稲荷頭首工改修設計 第2回ホームドクター検討会

室内検討資料

令和7年 2月 6日

第1回ホームドクターにおける提案事項・回答事項一覧

図1. 現況堆砂の河川断面に対する河床変動量（ケース1）

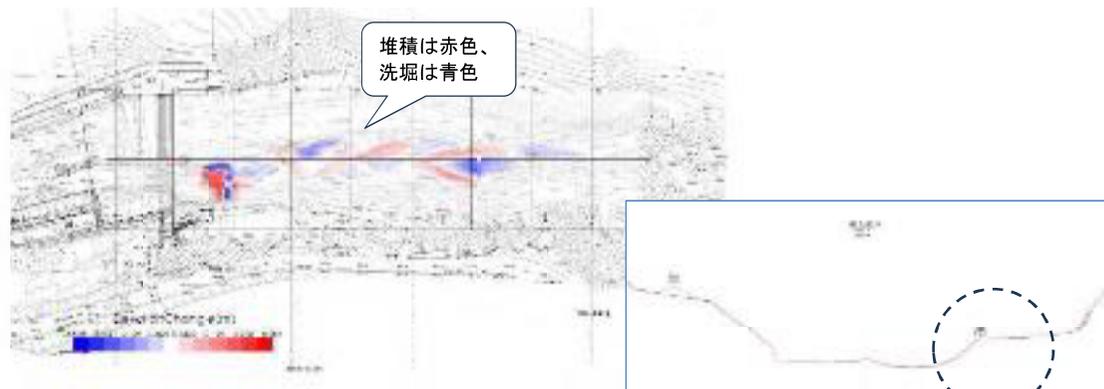
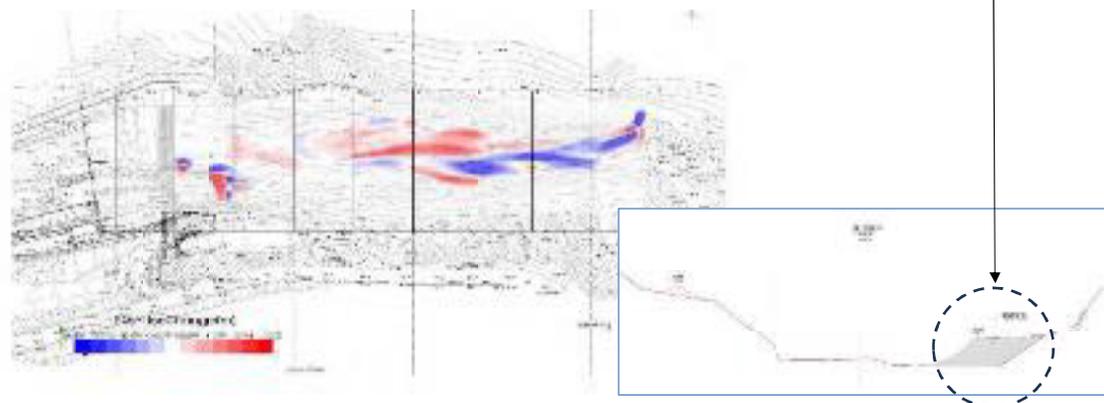
(5) 固定堰側のエプロン	<p>・ 打合せ記録簿P2 頭首工上流側に水たきを追加することのメリットとしては、水たきを堰全幅に設けることでパイピング水の供給元になっていると思われる取水工基礎底面と岩盤の間の層への水の供給を止水することができる点と、固定堰側にも水たきを設けることで土砂吐へスムーズに排砂できるようになり土砂の堆積を抑制することが考えられる。</p>	<p>堰全幅へエプロン(水たき)を設けるとなると固定堰上流部の堆積土砂を固定堰底高あたりまで撤去することとなる。 ただし、頭首工全幅で堆積土砂を撤去した場合、現在の取水口及び土砂吐へと流れるミオ筋が工事完了後に変わり、現在と異なる形でミオ筋が形成され取水に支障が出る可能性がある。 現在のミオ筋では土砂吐へと自然に堆砂が導かれ取水口から十分に取水ができており、この状態が理想的なものと考えられる。 河川内堆砂除去の必要性について、河床変動解析による堆砂のシミュレーションを行い、将来的に自然のミオ筋を残す方針とする。 このことから、堰全幅でのエプロン(水たき)とはせずに上記(4)のとおり取水工フーチングへのカットオフを設ける案とする。 なお、ミオ筋の考え方については河川工学の知見から学識経験者の助言を頂いた。</p>	<p>別紙p.1～9 の助言</p>	28～31

河床変動解析の結果より、河道の堆砂除去を行った場合でも出水を繰り返すことで、現状と同じミオ筋を形成し現河道に戻る。また、良好なミオ筋の変化によって取水口側へ堆砂するリスクもある。このため、現況河道を変えないようミオ筋は残したまま、堰上流右岸側の堆砂除去は行わない方針とする。

- ・堆砂除去は行ったとしても、将来的に同じように固定堰の前面に堆積するため土砂撤去を行わなくてもよい。
- ・現況ミオ筋は左岸に寄っていることから、取水しやすい河道であるため自然のミオ筋は残しておくべきである。
- ・取水工付近からのパイピング対策として、カットオフ先端を岩着させる形状は問題ない。

7.4.2 施工ヤード断面の比較

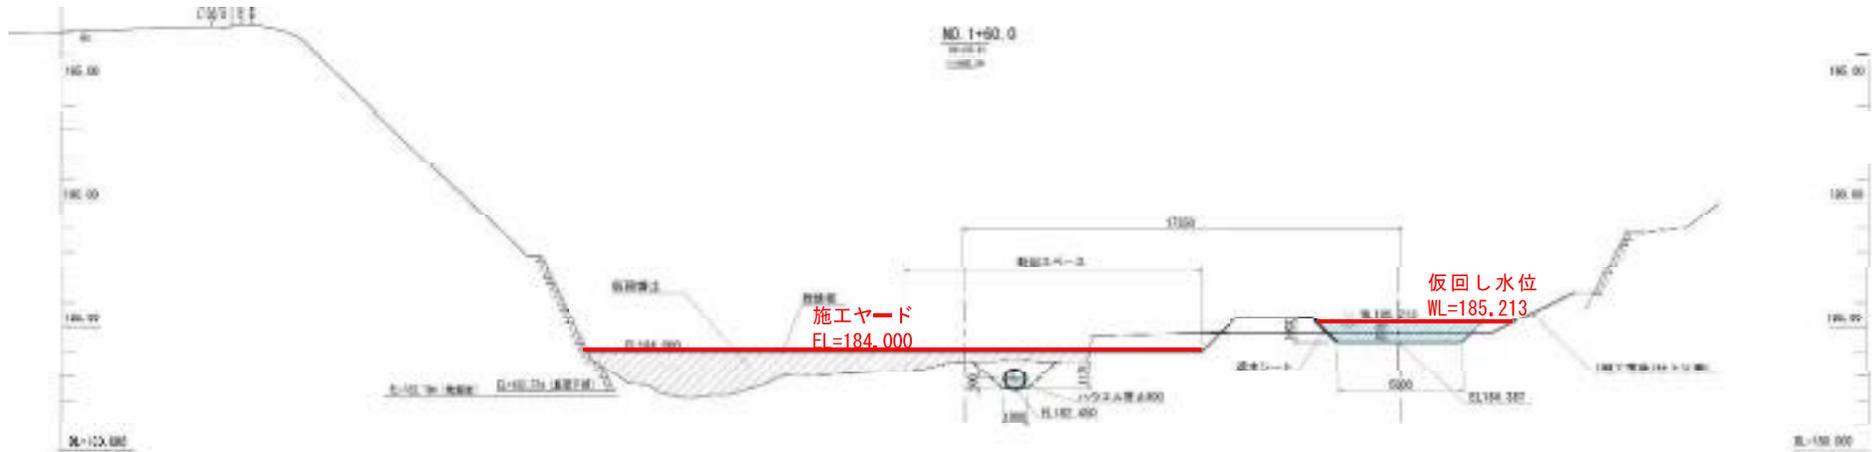
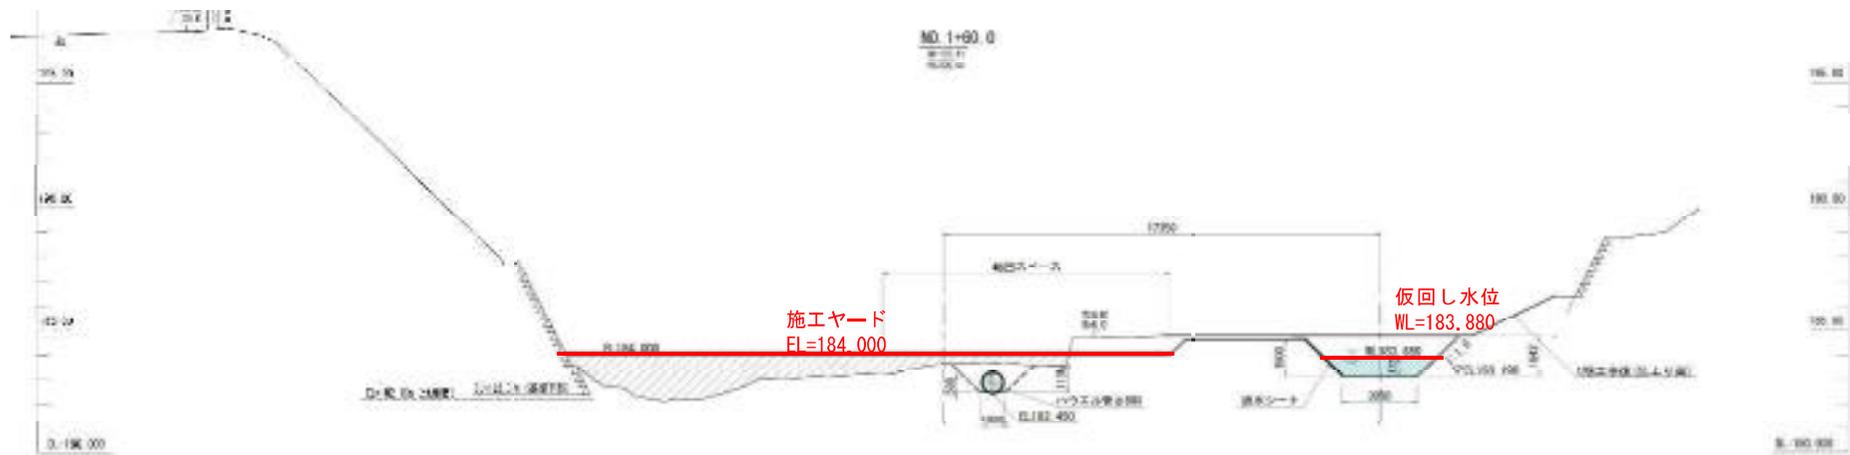
(10) 固定堰側の仮回し形式	<p>・打合せ記録簿P4 懸念されるのは、資料P.29のクレーンが据わる盛土ステージについて、盛土高が固定堰越流水深より低く固定堰を越流して水が流れるのには不安を感じる。 ステージの盛土高さを上げ、安心感のある施工ヤードにする方が良いと思われる。 もしくは固定堰を部分的に50cm程度で削って越流水位を下げる方法もある。</p>	<p>案①固定堰天端を越流させる案、案②固定堰を一部切り欠いて放流する案について比較検討を行った。 検討結果より案②は、仮締切水位を低くできるメリットがあるが、固定堰の取壊し復旧費や施工日数が余分にかかるため、経済性や施工性の面から不採用とした。</p>	H25年災害復旧別紙p.10～22	38～40

固定堰天端を自然に越流させるため、半年ほど工事完了する。	○																																																	
仮留し水路と施工ヤードは高低差があり、浸透量が多い。 →各種排水用のポンプ台数多い	△																																																	
堰工	評価																																																	
固定堰の取壊し、後部に要するコンクリート打設・養生など施工期間が別途要する。 固定堰撤去も取壊し・撤去するため、翌年度の山水調整・緊急時の復旧準備上げ工事が必要である。 翌年度に固定堰補修工事を行った場合、翌年度にも同じ復旧と合わせて補修工事を行う。	×																																																	
仮留し水路と施工ヤードは高低差が小さいため、浸透量が少ない。 →各種排水用のポンプ台数少ない	○																																																	
その他	固定堰天端を調整させることで、仮留し水路工の設置にかかる日数が短縮でき、かつ経済性で有利○ (採用)	固定堰の取壊し撤去及び復旧にかかる日数がタイプ2-1より日数がかり、かつ経済性で不利× (不採用)

8.河川内進入路・工所用道路計画

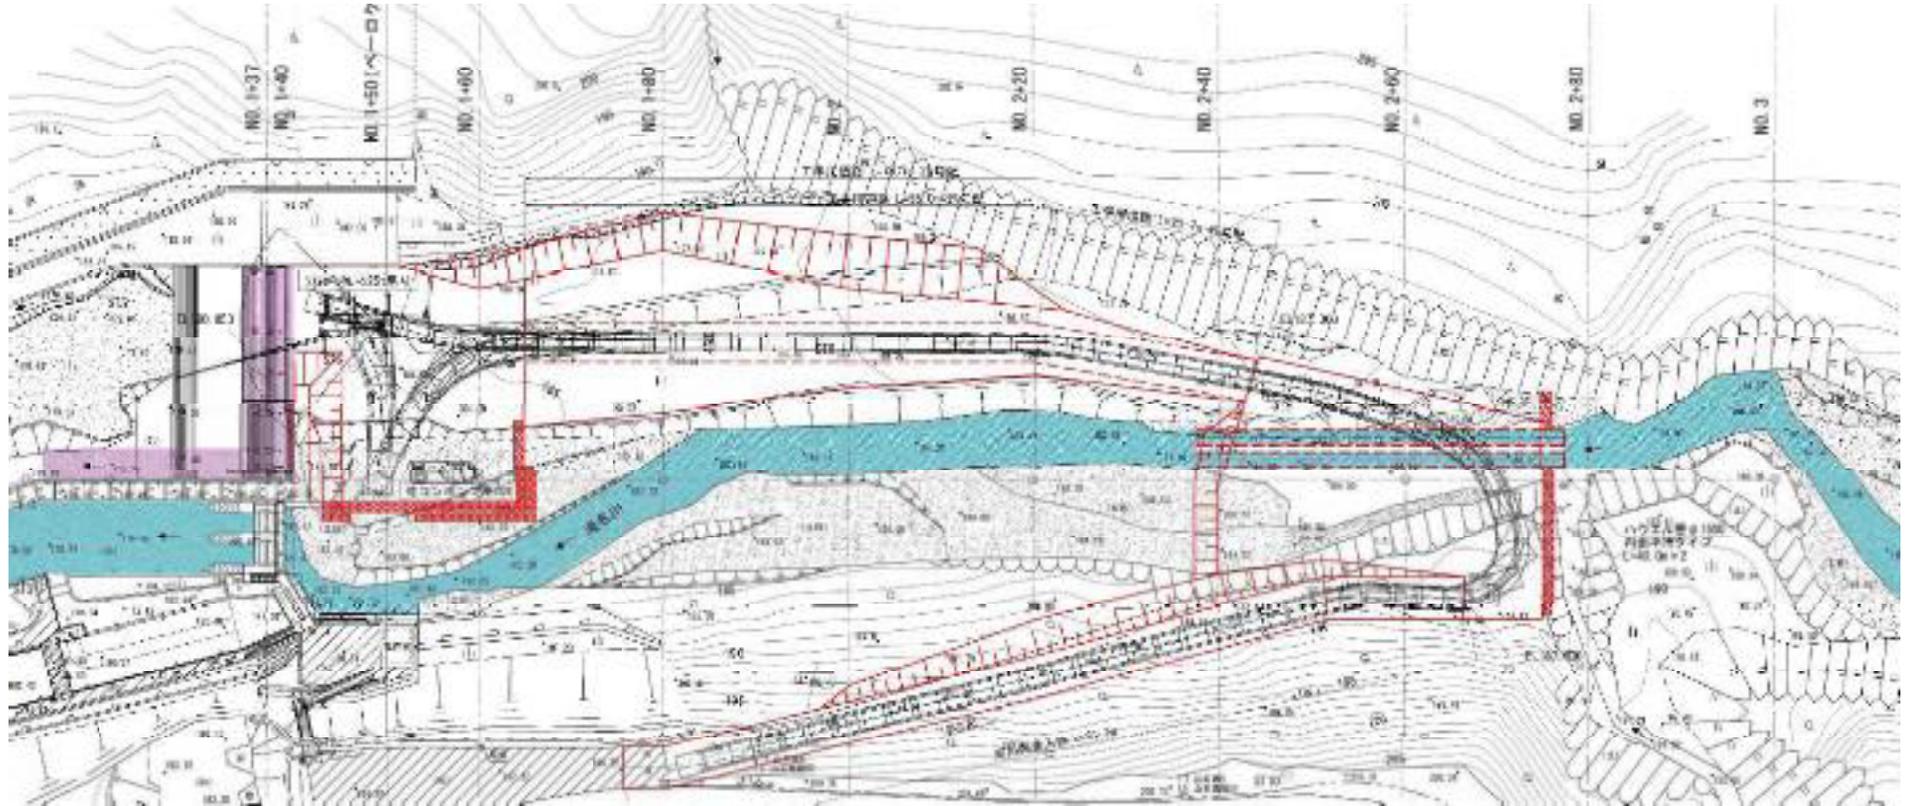
8. 河川内進入路				
(15) クレーン走行軌跡	<p>・打合せ記録簿P7 河川内進入路の図について、クレーンが安全に曲がることのできるか走行軌跡を確認した方が良い。 待避の際にも走行できるようにする必要がある。</p>	<p>上流側は河川内進入路が上流へ向かって下るために、車両軌跡図を作成し転回スペースを確保した盛土範囲とした。</p>		44～49

河川内進入路の下り地点では、上流狭窄部の現況河川を盛土して、工所用車両の回転スペースを確保する必要がある。仮設盛土下の仮廻し管について検討を行った。仮廻し管は、仮廻し流量に対して水位が80%流積未満を確保できる本数を設定し、管種・管径を経済比較した上で決定した。

12.1 緊急避難計画

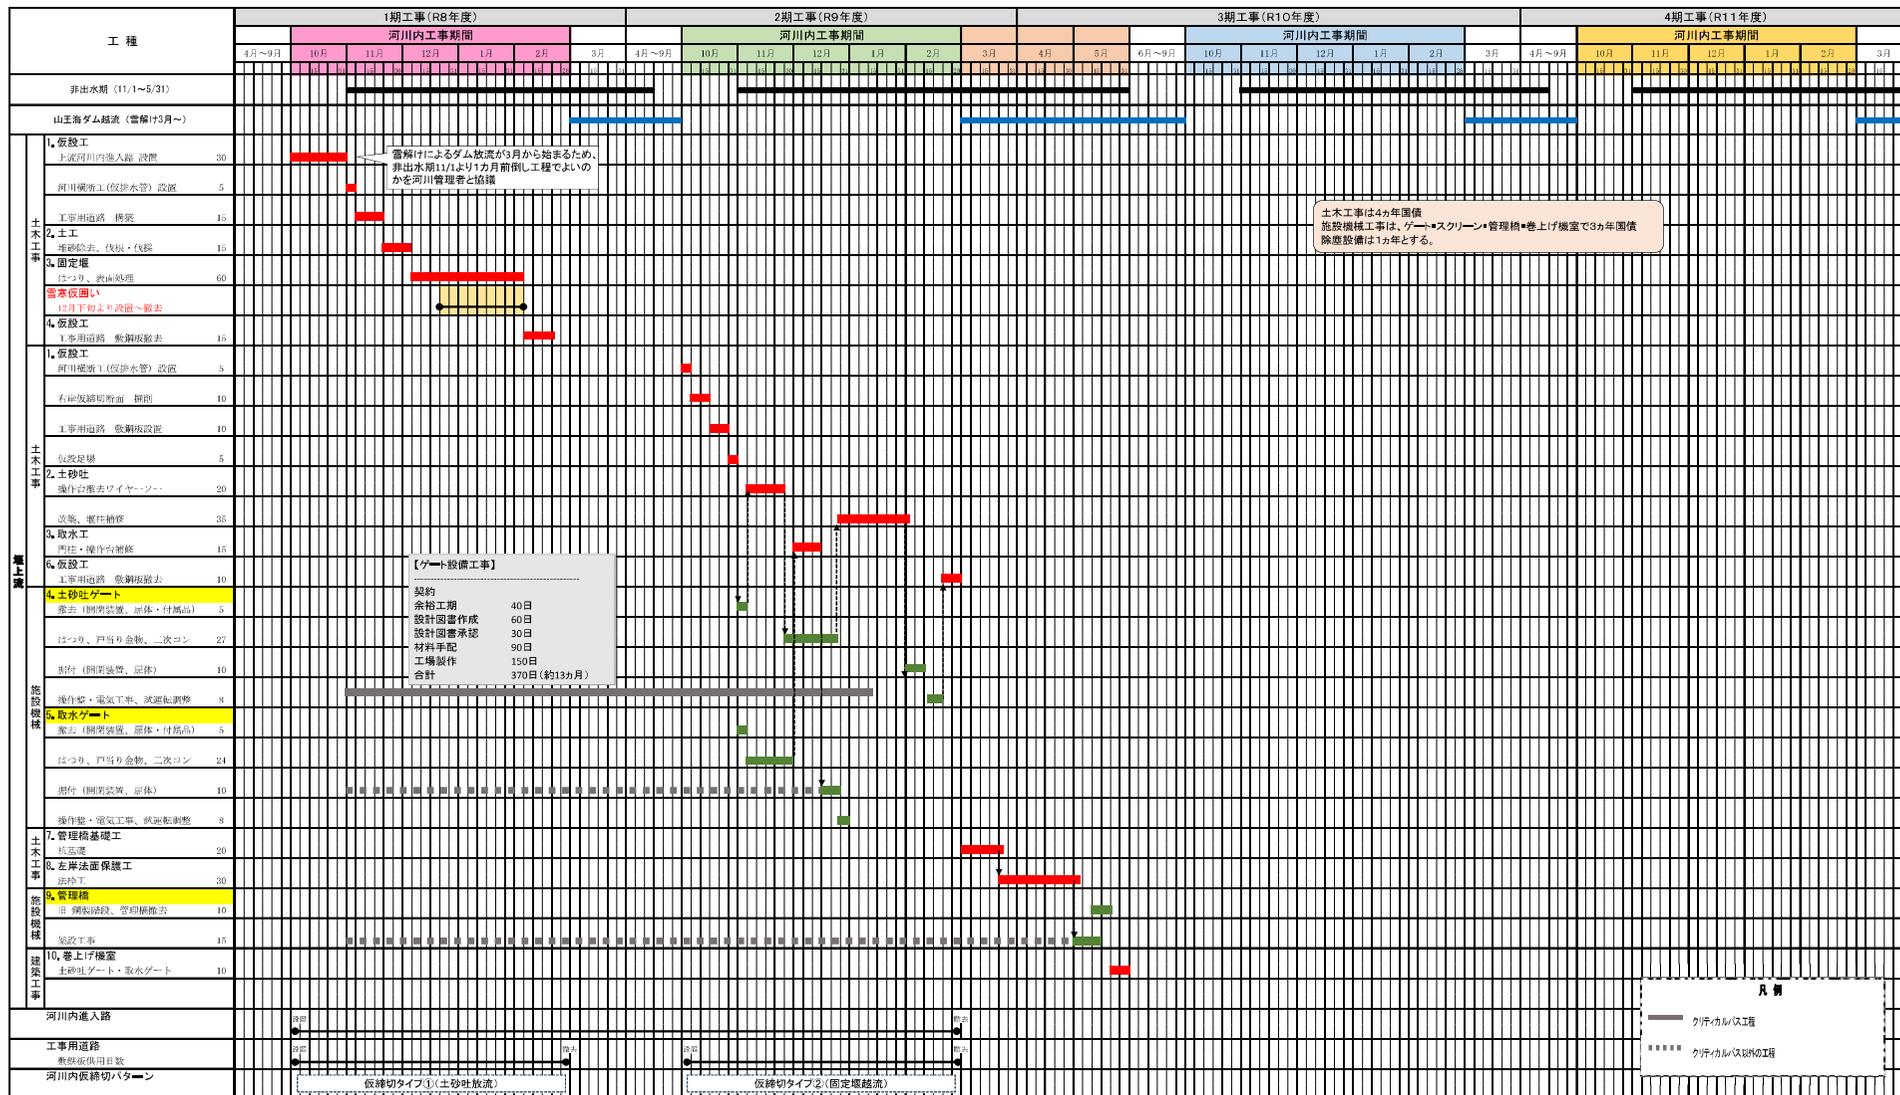
6. 流入量と退避				
(12) 退避計画	<p>・打合せ記録簿P5 次回の検討項目に退避計画があるが、人が直接左岸側に逃げられるルートや足場があれば良いと考える。</p>	<p>作業員と施工機械にわけて、避難時間やルートを示す。 作業員の安全確保のため、仮設用の鋼製階段を設ける。</p>		54
(13) 異常気象への対応	<p>・打合せ記録簿P6 グラフを見ると11月に流入量が多くなっているが、異常気象で多量の水が流れることはないか。 1時間以内に待避可能にすることや重機や発電機の撤収等、施工中の待避を考える必要がある。</p>	<p>工事期間中の仮締切流量は過去5ヶ年の最大値を基にしている。 ただし、昨今はゲリラ豪雨の発生等により過去の情報から推し量れない状況が発生する可能性があるため、異常気象による想定外の出水を考慮し工程に余裕を持たせるとし、上記(9)のとおり全体工程を4ヶ年計画としているが、初年度工事量は河川内進入路及び工事用道路、固定堰補修に限定し施工量を軽減した。 なお、退避計画については、50分以内での退避とし、退避ルートは上記(12)のとおり。</p>		36, 54

工事期間中に山王海ダムからの緊急放流や河川の増水が生じた場合に作業者の安全確保のために緊急避難ルートを示す。
改良区（ダム管理受託者）からの連絡後50分以内に退避を完了することとし、以下を退避手順とする。

施工基面が低く、増水によって水没し得る危険なケースである3期工事の堰上流では、取水工前面から迅速に避難できるよう鋼製階段を設ける。
